REPÚBLICA DE CHILE
SERVICIO DE EVALUACIÓN AMBIENTAL
DIRECCIÓN EJECUTIVA
MGGH

RESUELVE RECURSO DE RECLAMACIÓN
ATINGENTE AL PROYECTO
“REHABILITACIÓN Y AMPLIACIÓN DE
MINICENTRAL HIDROELÉCTRICA DE
PASADA LOS MAQUIS DE 1 MW, DENTRO
DE LA ZONA DE INTERÉS TURÍSTICO
CHELENKO, EN LA LOCALIDAD DE PUERTO
GUADAL”, CUYO TITULAR ES EMPRESA
ELÉCTRICA DE AISÉN S.A.
RESOLUCIÓN EXENTA N° (ABAJO)

RESUMEN

Figura 2. Unidades del paisaje dentro del área de influencia

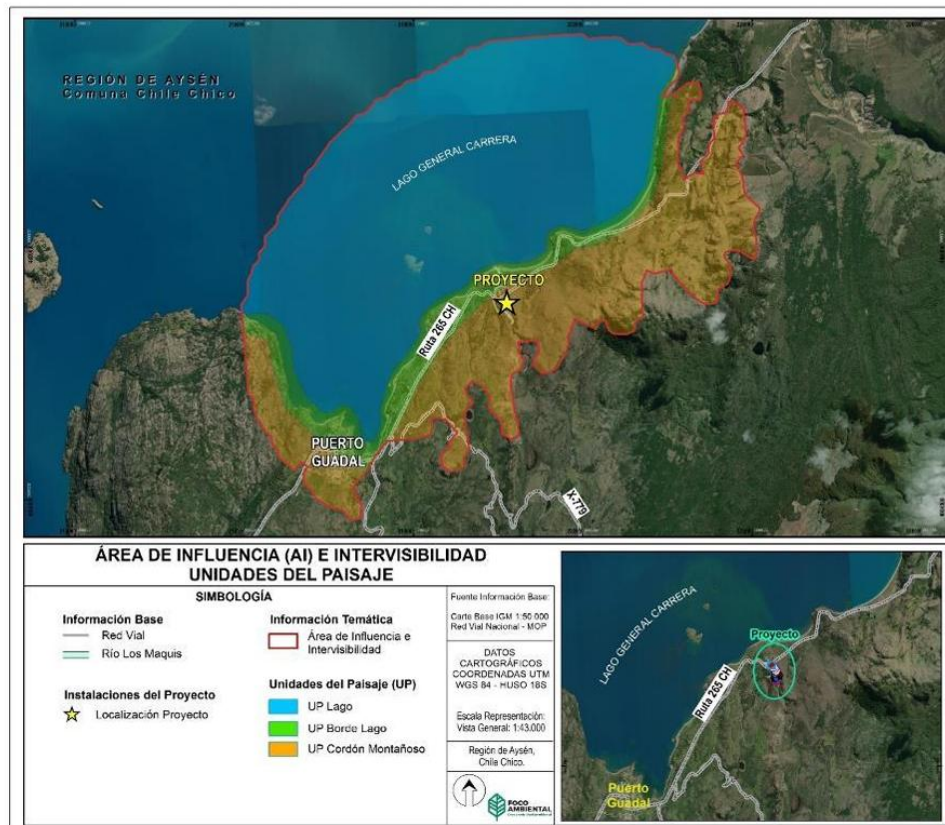
5.2.2. En primer lugar, en materia de paisaje, la DIA y los antecedentes complementarios consignan que se establecieron trece puntos de observación del paisaje y, a partir de ellos, trece cuencas visuales. En dichos antecedentes se indica que algunos puntos de observación, entre ellos P.O.3, P.O.4, P.O.6, P.O.9, P.O.10, P.O.12 y P.O.13, presentan visibilidad hacia el área del Proyecto y también intervisibilidad entre cuencas. También se señala que la mayoría de las cuencas visuales presenta valores medios y altos de sensibilidad paisajística, con excepción de la cuenca visual C.V.11, y que se identificaron tres unidades de paisaje dentro del área de influencia del componente paisaje: cuerpo lacustre (UP1), borde de lago (UP2) y cordón montañoso (UP3). En la DIA se indica calidad visual “Destacada” para U.P.1 y U.P.3 y calidad visual “alta” para U.P.2. No obstante, en el Anexo PAC del ICE se consigna que las tres unidades fueron tratadas como de calidad visual destacada. La distribución de las unidades de paisaje identificadas en el expediente se presenta en la Figura 2.

5.2.3. El ICE consigna, asimismo, la existencia de visibilidad parcial y directa de las obras del Proyecto desde los puntos de observación definidos en la caracterización del paisaje, lo que permitió espacializar la percepción paisajística al asociar la visibilidad de dichas obras con puntos de observación y cuencas visuales específicas, evitando tratar el valor del paisaje como una apreciación homogénea o indiferenciada del territorio.

Figura 3. Paisajismo en Tuberías

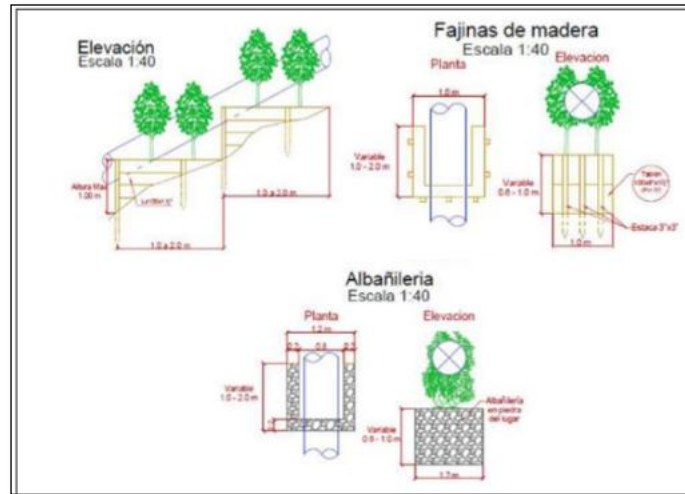
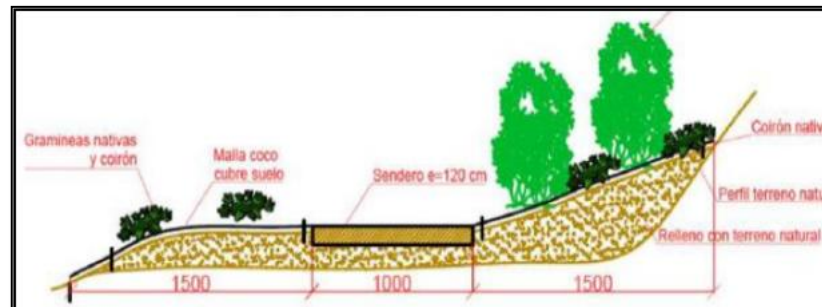
- 6.2.6. Por otro lado, en relación con la afectación a emprendedores de camping y cabañas que dependen del turismo local, dado a las obras, partes y acciones del Proyecto sobre la alteración del atractivo turístico del lugar, se hace presente que el área de Proyecto cuenta con un alto valor turístico según la información indicada en los considerandos anteriores. El estudio presentado de caracterización del paisaje, en el Anexo 4.2 de la Adenda, y el estudio de atractivos naturales y culturales, en el Anexo 3.12 DIA, representan la presencia de obras en zonas de alto flujo de turistas, como la Cascada Los Maquis y los pozones; no obstante, se indica que la intervención del paisaje no es algo nuevo generado por el Proyecto, ya que en la zona se cuenta con los restos de la antigua central abandonada de la década de los 80'.

- 6.2.7. El trazado de la nueva central mantendría la misma línea de la anterior, pero con medidas para la mitigación sobre la visibilidad de tuberías y cemento. En esta se propone un soterramiento escénico, es decir que las estructuras visibles como las tuberías, serán recubiertas con mampostería de piedra local y madera, además de la implementación de una cortina vegetal con especies nativas sobre las tuberías y la huella de maquinaria. La Figura 3. muestra el paisajismo en las tuberías y la Figura 4, paisajismo en maquinarias.
